ESTUDO DE IMPACTE AMBIENTAL

ADITAMENTO

AMPLIAÇÃO DA PEDREIRA DE AREIA

“VALE MILHAÇOS N.º 2”

Figura 1 – Localização das instalações auxiliares face à Planta de Ordenamento – Classificação e qualificação do Solo, do PDM do Seixal.

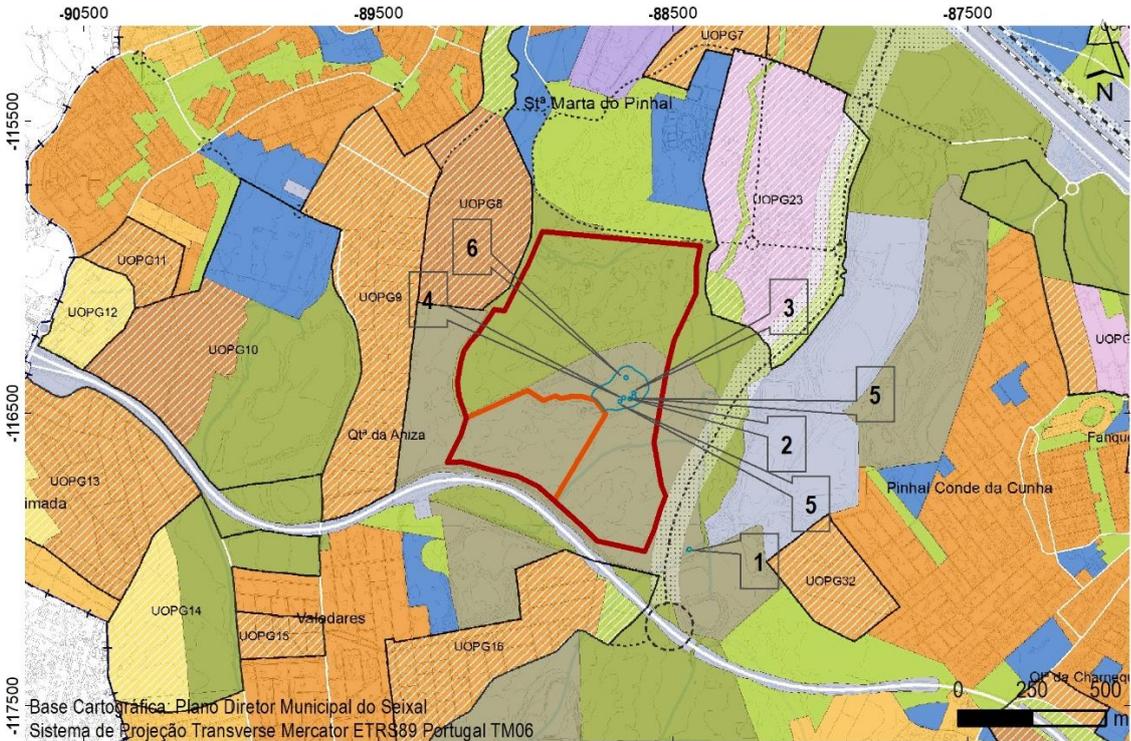
8. No que concerne ao PDM do Seixal, será necessário evidenciar/demonstrar o cumprimento do n.º 2 e das alíneas, com exceção da alínea c), do n.º 7 do artigo 30.º, o n.º 5 do artigo 33.º e ainda o artigo 71.º do Regulamento do PDM;

De acordo com a Planta de Ordenamento – *Classificação e qualificação do Solo*, as instalações auxiliares afetadas à pedreira incidem, na sua totalidade, em *Espaços afetos à Exploração de Recursos Geológicos* (Figura 1), pelo que os parâmetros acima descritos não lhe são aplicáveis.

Figura 2 – Enquadramento da área de Projeto e localização de captações de água subterrânea privadas.

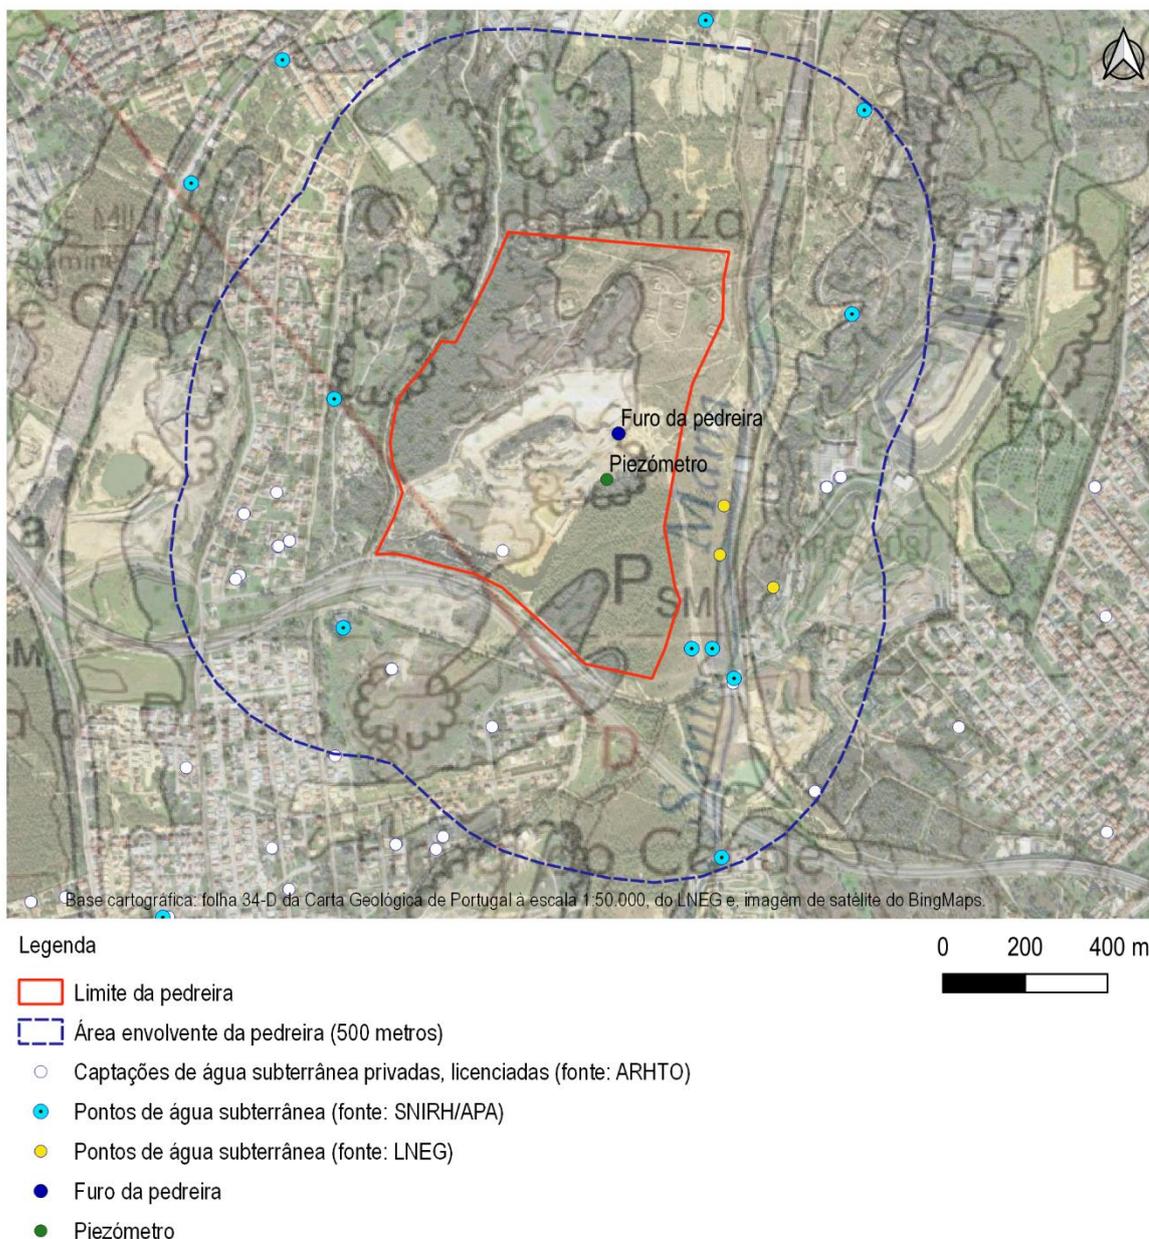
18. Considera-se que o inventário de captações subterrâneas particulares apresentado na Figura III.14 do EIA peca por reduzido. Existem dezenas de captações localizadas na zona da Quinta da Aniza, que não foram identificadas. Deverá ser revisto o critério definido para a afetação de captações particulares. Para o efeito deverá ser estabelecida uma zona tampão em volta da pedreira com uma dimensão de 500 m;

No que respeita à não identificação de dezenas de captações localizadas na proximidade da área de projeto dá-se nota da não receção de resposta ao pedido de elementos à ARHTO efetuado no passado dia 23 de junho de 2022 (Anexo VIII).

Aceitando a sugestão de revisão do critério definido para a afetação de captações particulares, apresenta-se a Figura III.14 reformulada e com uma zona tampão de 500 metros em torno da pedreira (Figura 2), ressalvando-se que a ampliação da zona tampão não tem implícito a assunção de existência de impactes a esta distância.

Figura 3 – Ocupação atual do solo na área de estudo.

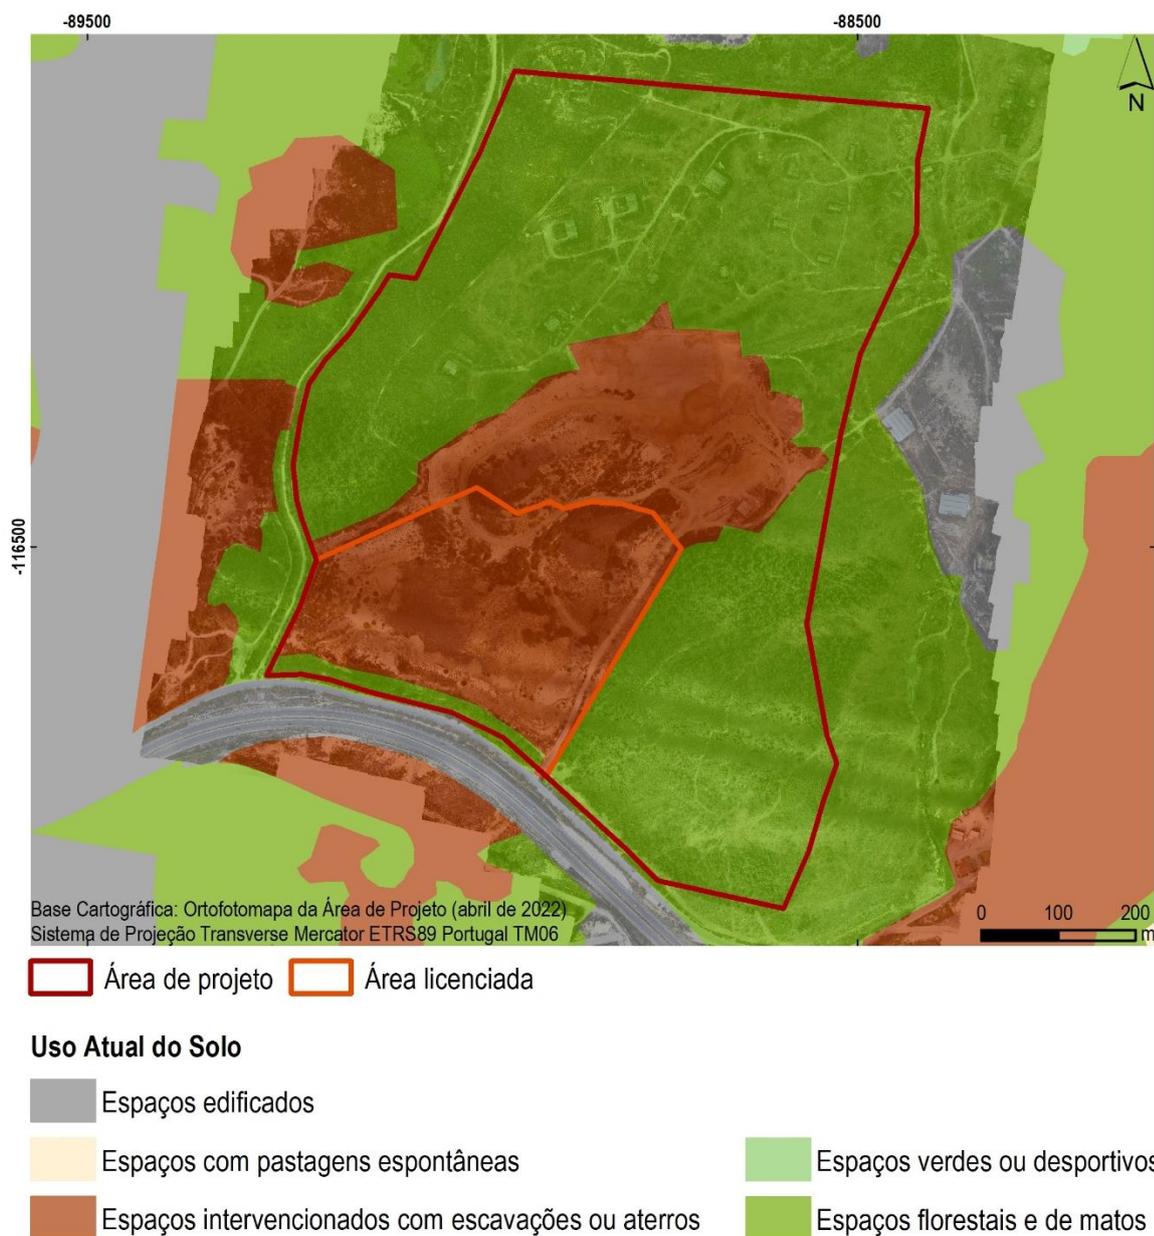
26. Indicação da ocupação atual do solo, com base em ortofotomapa atualizado da área em estudo;

Na Figura 3 é indicada a ocupação atual do solo com base em ortofotomapa atualizado (abril 2022) da área em estudo.

Figura 4 – Localização dos pontos de medição de PM₁₀ (anos 2017 e 2018).

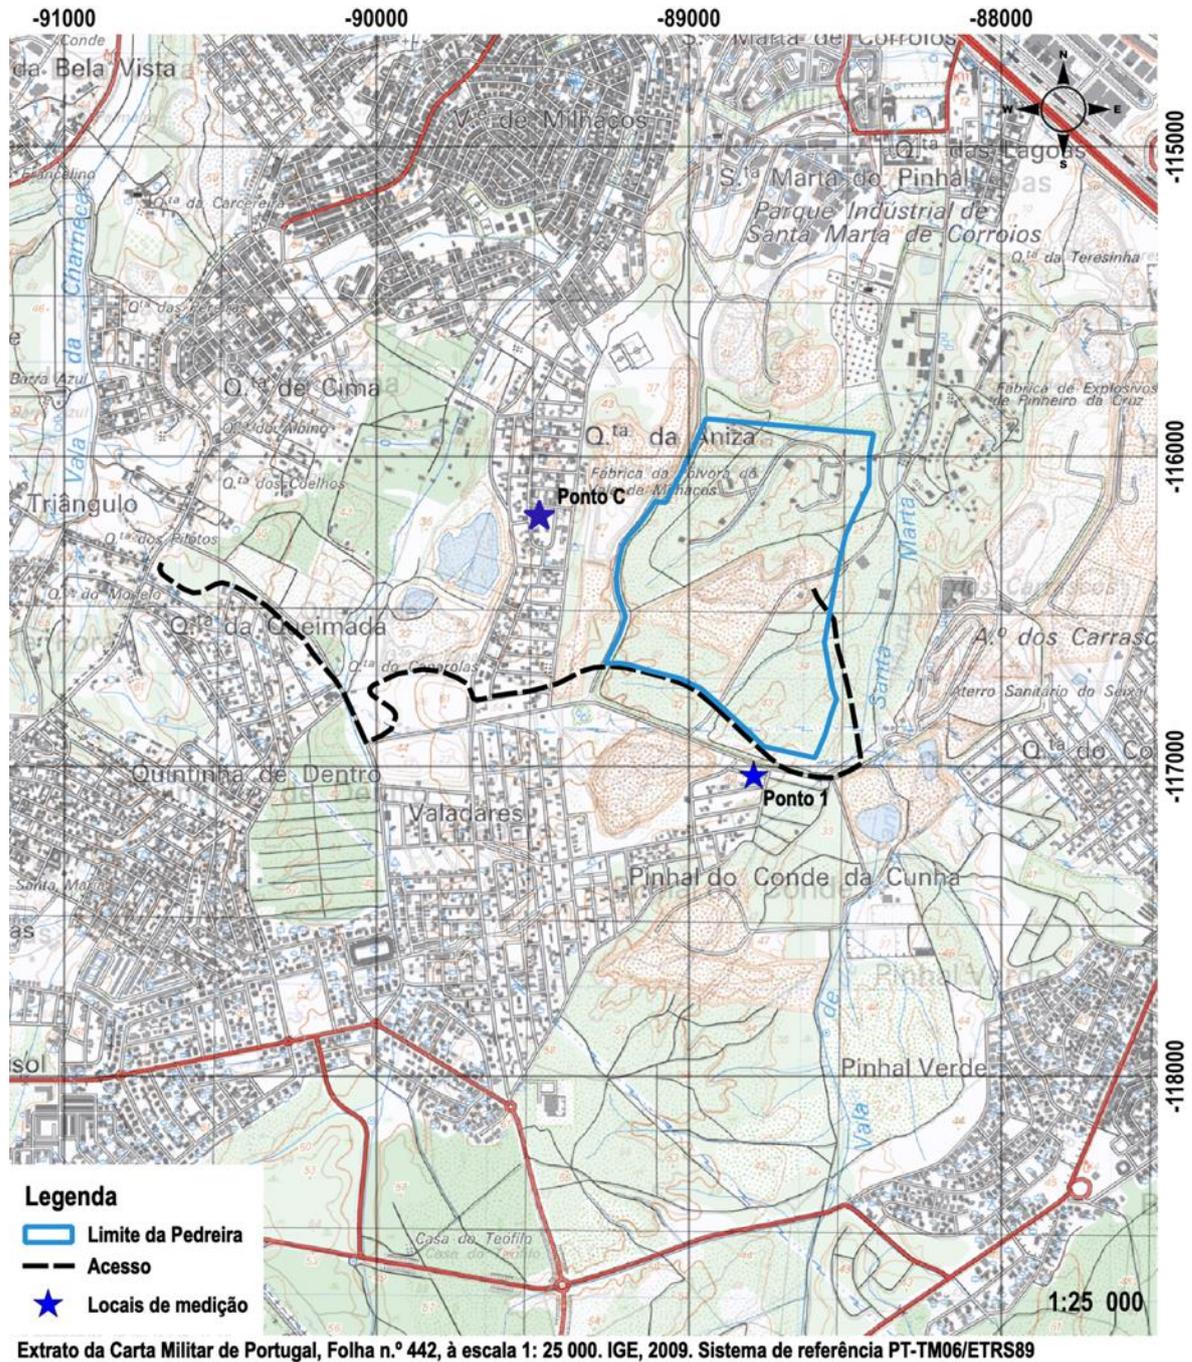
28. Tendo em consideração que a pedreira esteve em laboração até 2018 e existem monitorizações de PM10 relativas nomeadamente a 2017 e 2018, junto a dois recetores (habitações mais próximas a sul (ponto A) e este (ponto C)), durante dois períodos de 14 dias por ano e recorrendo a entidade acreditada, solicita-se que os mesmos sejam incluídos no estudo com estimativas para a média anual e percentil 90,4 (ou 36ºmax) das médias diárias. Deve ser estabelecida a comparação das atividades, com potencial impacte na qualidade do ar, a decorrer aquando destas monitorizações e as espetáveis na situação futura, nomeadamente quanto as vias não pavimentadas (m), veículos diários em circulação (nº) e área exposta à erosão pelo vento (m²). Deve ser acrescentada informação relativa às medidas de minimização que estavam a decorrer quando foram efetuadas as monitorizações (2017 e 2018) e se haverá diferenças na aplicação das medidas de minimização do projeto na situação futura. Solicitam-se os resultados da modelação da situação futura com projeto para o ponto a este da pedreira monitorizado em 2017 e 2018 (Ponto C);

Reportando aos relatórios de monitorização de 2017 e 2018, temos além do ponto monitorizado no âmbito do presente estudo (Ponto A), um segundo local a Este da pedreira (Ponto C).

O local de medição correspondente ao Ponto A encontra-se junto a uma habitação unifamiliar a cerca de 280 metros a Sul da pedreira. Entre a pedreira e a habitação encontra-se a Autoestrada A33. A Sul e a Este deste local encontram-se outras pedreiras. O local é também influenciado pelas emissões das estradas de terra batida na envolvente próxima.

O local de medição Ponto C encontra-se junto a habitações unifamiliares, no interior do bairro da Quinta da Aniza, a cerca de 420 metros a Noroeste da pedreira. Este local encontra-se influenciado por outra pedreira nas proximidades, a Oeste da pedreira Vale Milhaços n.º 2", e pelas estradas de terra batida na envolvente próxima.

É possível verificar nos respetivos relatórios (Anexo X) a restante informação das características do local, nomeadamente o registo fotográfico. A localização dos pontos de medição encontra-se indicada na Figura 4.
